ZZP.2380.66.2022

WYJAŚNIENIA I ZMIANY TREŚCI SWZ

Dotyczy: postępowania o udzielenie zamówienia publicznego, prowadzonego w trybie przetargu nieograniczonego<sup>1</sup>, pn.:  
**Budowa Laboratorium Kryminalistycznego Komendy Wojewódzkiej Policji w Poznaniu**

2.8	Rozdzielnica RG1 wg schematu z PW			
512 KNR 5-14 d.2.8 0101-06	Montaż przysięenny rozdzielnic, szaf, pulpitów, tablic przełącznikowych i nastawczych o masie do 250 kg	szt.		
	3	szt.	3.000	
			RAZEM	3.000

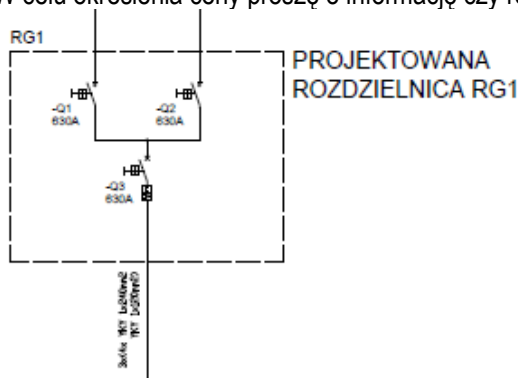
W celu określenia ceny proszę o informację czy rozdzielnica RG1 ma być złożona zgodnie z przedmiarem z trzech szaf?

Zgodnie z odpowiedzią na pytanie nr 139.

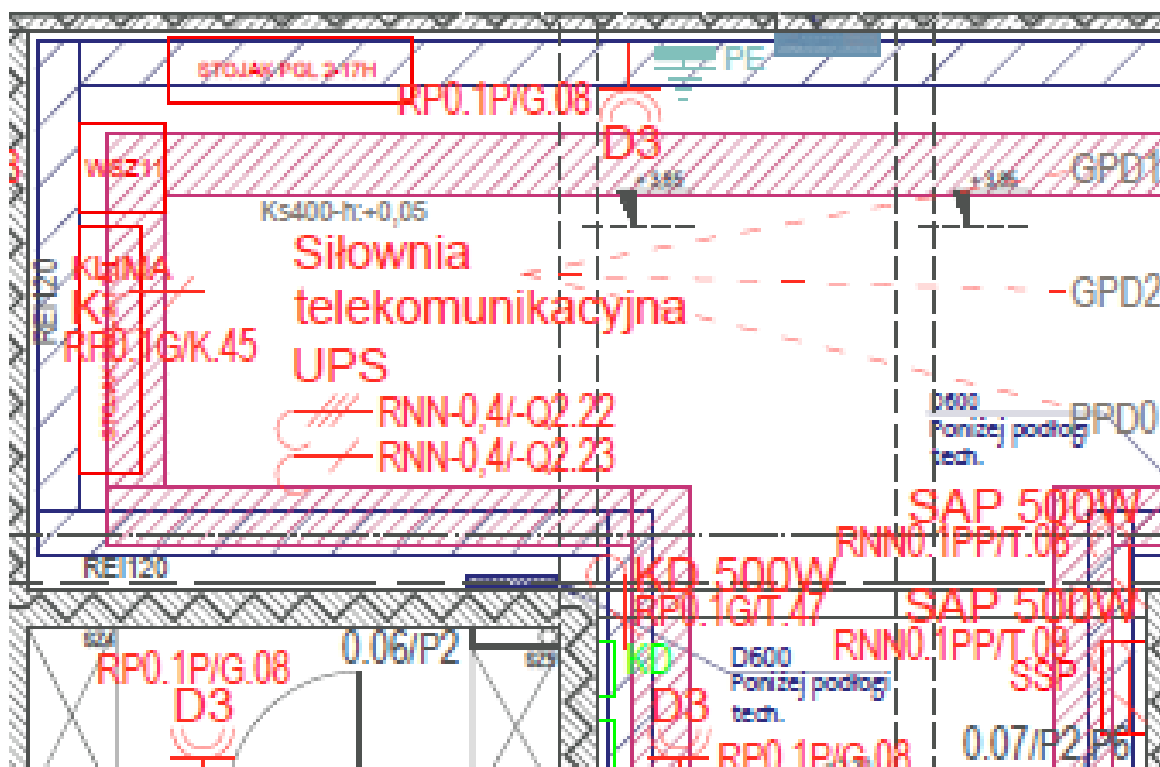
W celu określenia ceny proszę o informację czy w wentylacji pomieszczenia 0.07/P2 siłowni telekomunikacyjnej UPS uwzględniono emisję wodoru od baterii w trakcie ładowania? Powszechnym rozwiązaniem w pomieszczeniach akumulatorni jest wentylacja grawitacyjna funkcjonująca normalnie w trakcie ładowania konserwacyjnego plus wydzielona/dedykowana wentylacja mechaniczna załączana podczas ładowania forsującego/przyspieszonego akumulatorów (przepustnice zamykają wtedy wentylację grawitacyjną, aby nie było jednoczesnej pracy wentylacji grawitacyjnej i mechanicznej).

PN-EN 50272-2 „Wymagania bezpieczeństwa dla baterii wtórnych oraz instalacji bateryjnych. Arkusz 2. Baterie Stacjonarne”.  
 PN-EN 62040-1:2009 „Systemy bezprzerwowego zasilania (UPS). Część 1: Wymagania ogólne i wymagania dotyczące bezpieczeństwa UPS. Aneks M (normatywny). Wentylacja przedziałów bateryjnych.”

Zaprojektowano baterię serii OPzV, ogniwa wykonane w technologii żelowej wyposażone w dodatknią płytę tubularną (pancerną), dzięki czemu bardzo dobrze znoszą głębokie rozładowania. Ogniwa wyposażone są w jednokierunkowe samouszczelniające się zawory ciśnieniowe, które zapobiegają powstawaniu nadmiernego ciśnienia i chronią obudowę przed rozsądzeniem. W związku ze znikomą emisją wodoru z powyższego typu baterii zaprojektowany układ wentylacji nawiewnej z osobnym wyciągiem wentylacyjnym jest wystarczający dla tego typu pomieszczenia.
